## 改善箇所説明図

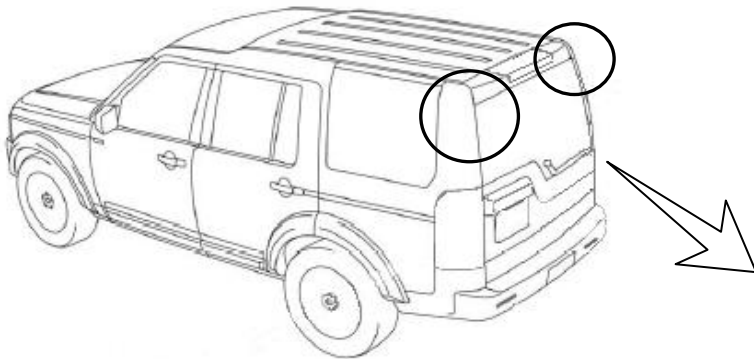
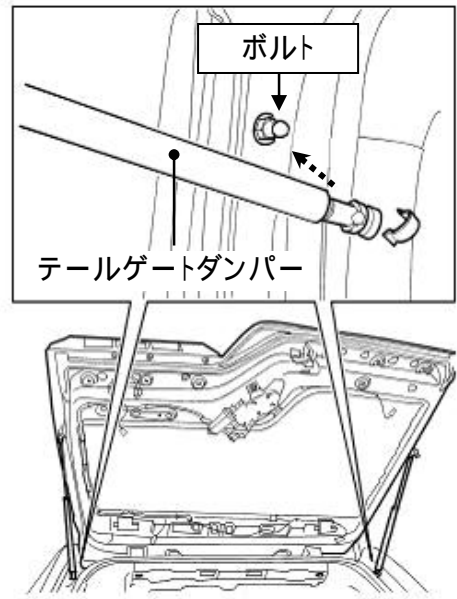
テールゲートダンパーをボディ側に取り付けるボルトの締め付けトルクが不足しているため、走行中の振動等により当該取付部が緩むものがある。そのため、そのまま使用を続けると異音が発生し、最悪の場合、当該ダンパーがボディから外れてテールゲートが降下するおそれがある。

全車両、テールゲートダンパーの当該ボルトに緩み止め剤を塗布し、規定トルクで締め付ける。

右側テールゲートダンパーのボディ側取り付け部付近に黄色ペイントを塗布する。
